**Wielkopolskie
Muzeum
Niepodległości**

Numer sprawy: FA.261-8.2018

Zamawiający przekazuje treść pytań, które wpłynęły w II etapie Konkursu od Uczestników i udziela odpowiedzi, w **Konkursie na opracowanie koncepcji architektoniczno-urbanistycznej nowej siedziby Muzeum Powstania Wielkopolskiego 1918-1919 roku w Poznaniu**

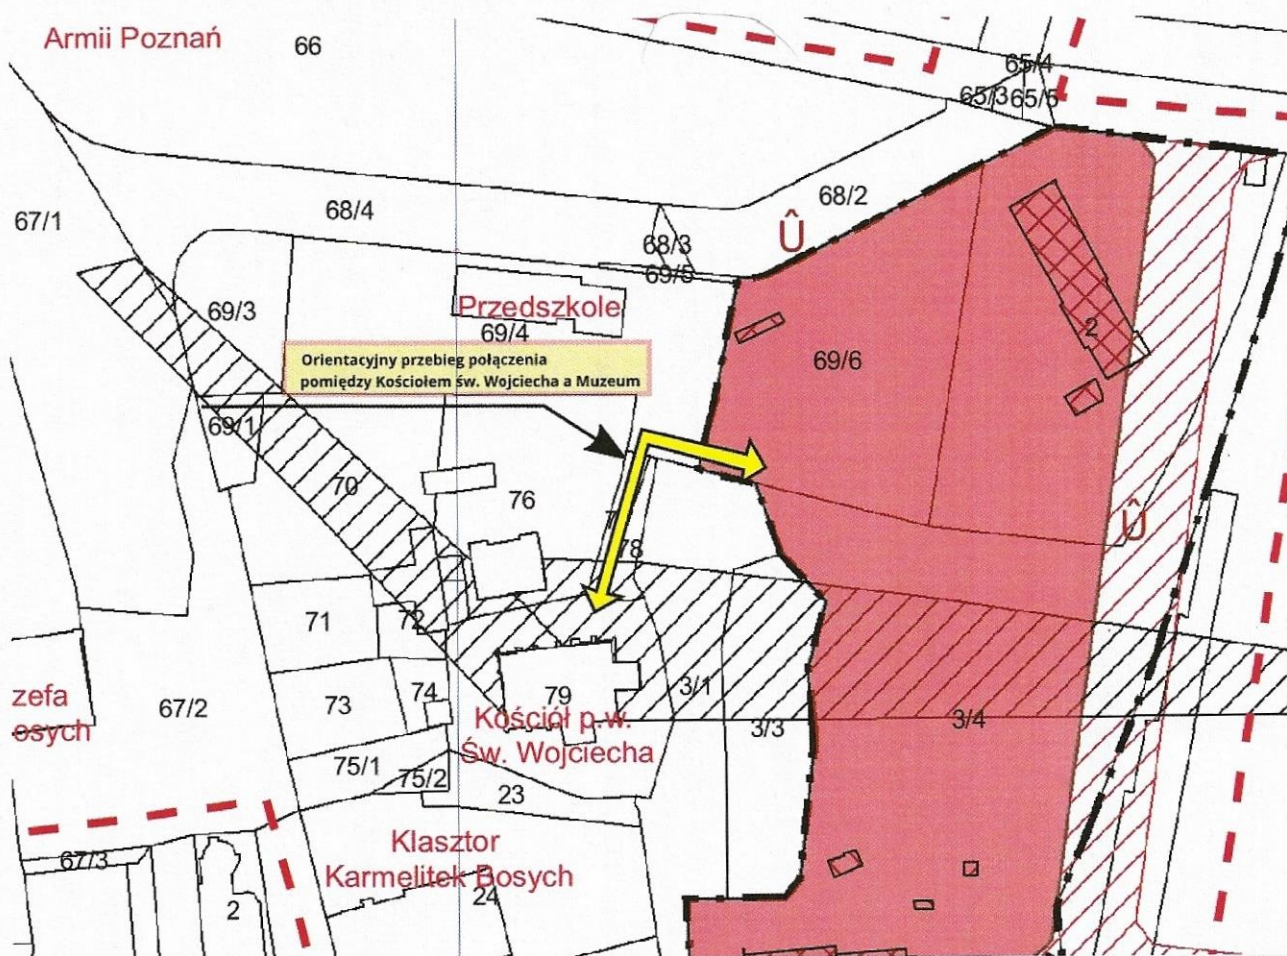
Prosimy o wskazanie orientacyjnego przebiegu połączenia (przejścia) pomiędzy terenem Muzeum i kościołem Św. Wojciecha.

Orientacyjny przebieg został przedstawiony poniżej:
